# MRAe

**AVIS DÉLIBÉRÉ SUR LE PROJET  
D'EXTENSION ET D'APPROFONDISSEMENT  
DE LA CARRIÈRE DE LA HUNAUDIÈRE,  
COMMUNE DE VAIGES (53)  
SOCIÉTÉ FACO**

n° PDL-2023-7073

#### Situation et périmètre du projet (source : étude d'impact)

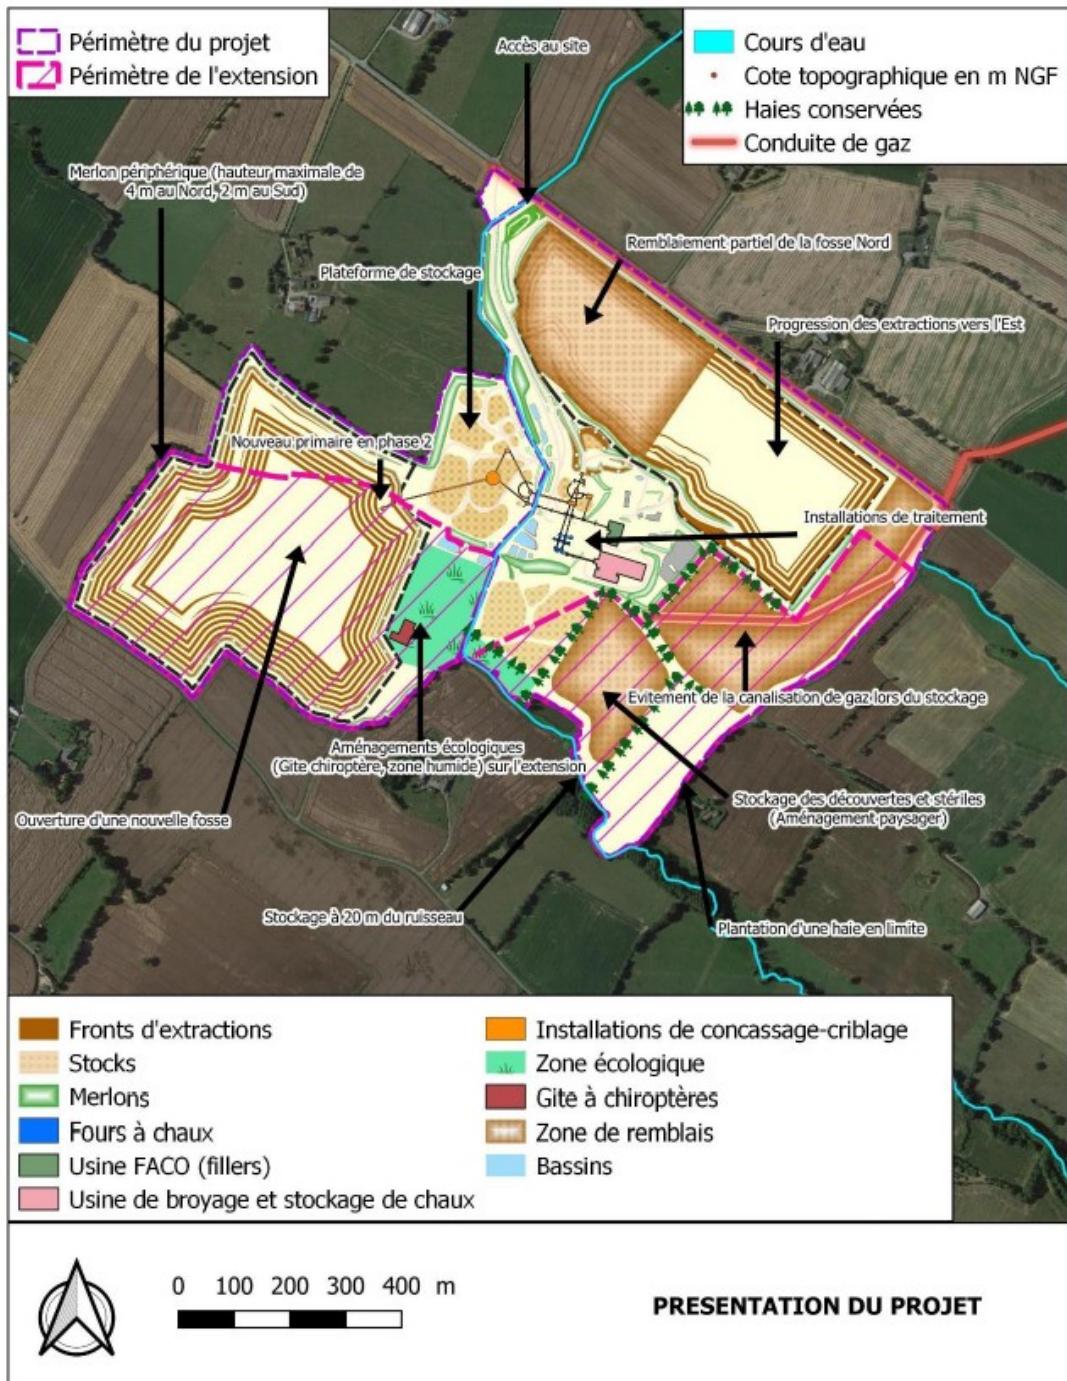
Toutefois le dossier ne donne pas d'évaluation quantitative du gisement restant à extraire sur l'exploitation déjà autorisée, ni du gisement à extraire dans l'emprise sollicitée.

- ***de préciser les quantités de matériaux à extraire dans le nouveau périmètre sollicité, ainsi que celles restant à extraire sur l'exploitation déjà autorisée ;***
- ***d'élargir le périmètre de projet retenu au regard des liens fonctionnels de la carrière avec les fours à chaud et l'usine de fabrication de carbonates de calcium.***
